Stellungnahmen aus der frühzeitige Beteiligung

Bebauungsplanaufstellungsverfahren Amberg 152 „Kindertagesstätte Winterstraße“		Vorlage 005/0215/2020 Anlage 7, Seite 1	 AMBERG
<u>Stellungnahmen mit Anregungen oder Einwänden:</u>		<u>Stellungnahmen ohne Einwände oder keine Stellungnahme abgegeben:</u>

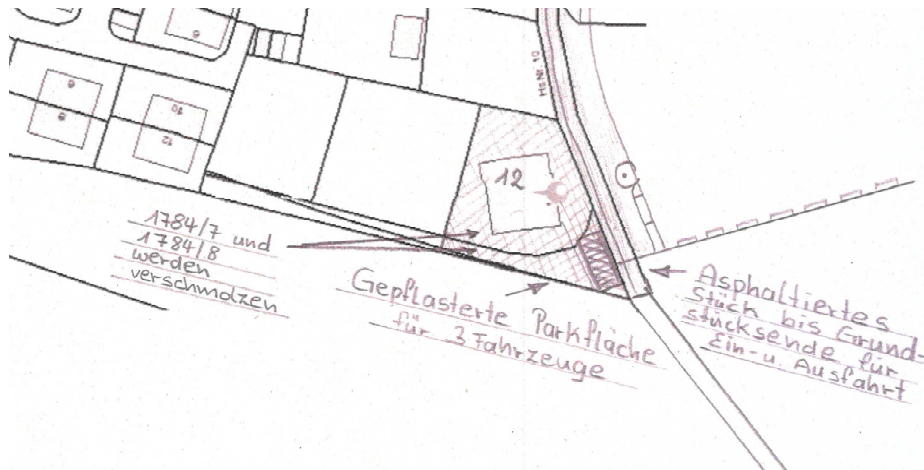
Die momentane Planung sieht es vor, den Straßenausbau lediglich bis in die Mitte meines Grundstückes, Ernteweg 12 gehen, zu lassen. Mein Grundstück besteht derzeit noch aus mehreren Flurstücken. Nach einer Vermessung der Grenzen und teilweise Teilung der Flurstücke wird nun das Flurstück 1784/7 und das Flurstück 1784/8 verschmolzen. Da mein Anwesen sehr starken Baumbestand aufweist und ich daher wenig Flächen zur Errichtung von Parkmöglichkeiten habe, ist die einzige Möglichkeit meine 3 Fahrzeuge auf meinem Grundstück zu parken, wenn ich die in der Skizze eingezeichnete Fläche dafür heranziehe. Nach bisheriger Planung würde allerdings die neu ausgebaute Straße noch vor dem Ende meines Anwesens enden. Ein anständiges befahren meiner Parkfläche ist daher nicht möglich, sondern nur über einen ungeteerten Feldweg. Desweiteren gibt es hier keinen Wasserablauf. Bei Starkregen würde so meine Parkfläche immer mit abfließenden Dreck von dem Feldweg und den angrenzten landwirtschaftlich genutzten Flächen überschwemmt werden. Es wäre daher sinnvoll wenn der auszubauende Ernteweg zumindest auf dem Bereich, der öffentlich ist und bereits im Eigentum der Stadt ist bis zum Ende meines Anwesens asphaltiert wird, um so anständig mit meinen Fahrzeugen mein Grundstück befahren zu können und das abfließende Schmutzwasser bei Regen vor Beginn meines Anwesens abgeleitet wird.

Die Anregungen können aus beitragsrechtlichen Gründen nicht innerhalb dieses Verfahrens berücksichtigt werden.
